Asunto: Entrega de Primera Aclaratoria del proyecto denominado "EDISON GARNDES"

Mediante la presente damos respuesta a la Nota No. **DEIA-DEEIA-AC-0121-2606-2023**, de 26 de junio de 2023, mediante la cual se solicita información aclaratoria al Estudio de Impacto Ambiental Categoría II, denominado "**EDISON GARDENS**", a desarrollarse en el corregimiento de Betania, distrito de Panamá, provincia de Panamá.

RESPUESTA A LA PRIMERA NOTA DE SOLICITUD ACLARATORIA DEIA-DEEIA-AC-0121-2606-2023, de 26 de junio de 2023, notificada el 19 de marzo de 2024:

PROYECTO EDISON GARDENS

PLANTA GENERAL DE TERRACERIA

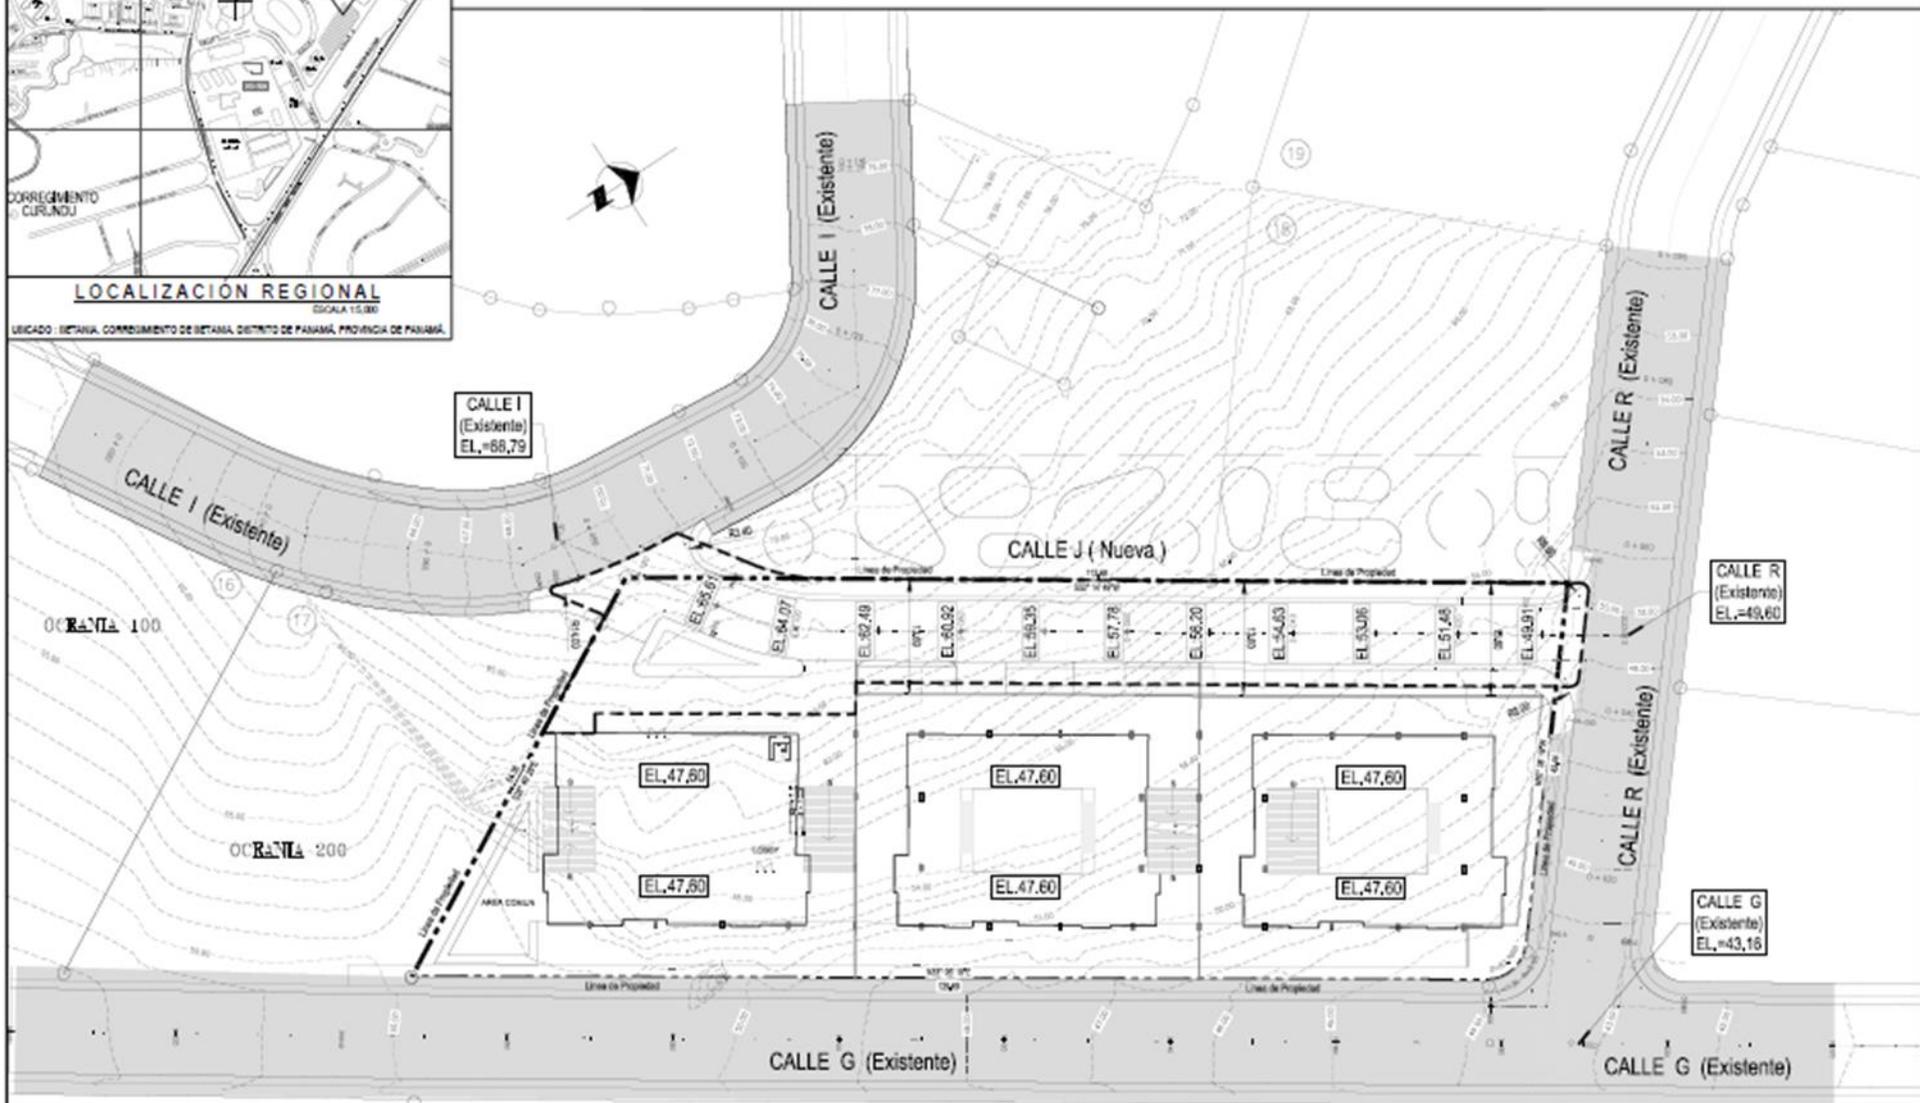
c) Presentar el plano del proyecto legible.

Respuesta: Plano del proyecto legible en anexos.

Plano de Corte y Relleno del Proyecto

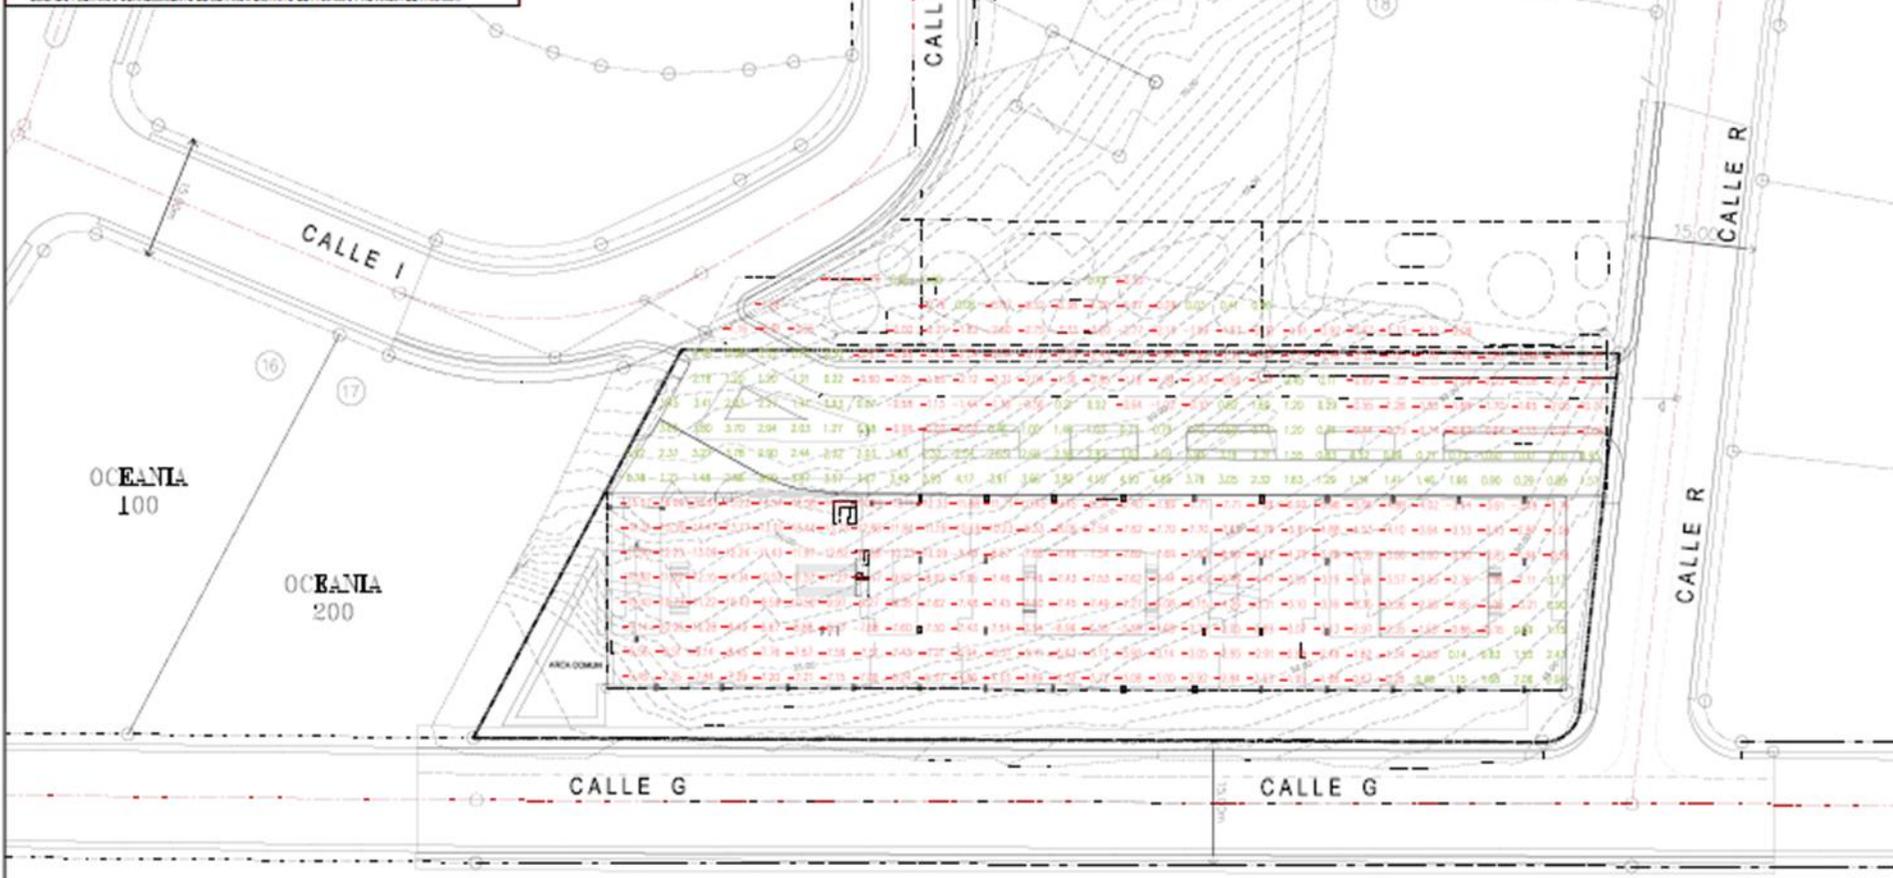
- a. Presentar planos de los perfiles de corte y relleno, donde se establezca: el volumen de movimiento de tierra a generar en el proyecto y volumen de material de relleno e indicar los niveles seguros de terracería.

Corte: 19,849.47 m³

Relleno: 2,652.76 m³

Se Adjunta plano de Corte y Relleno del Proyecto.
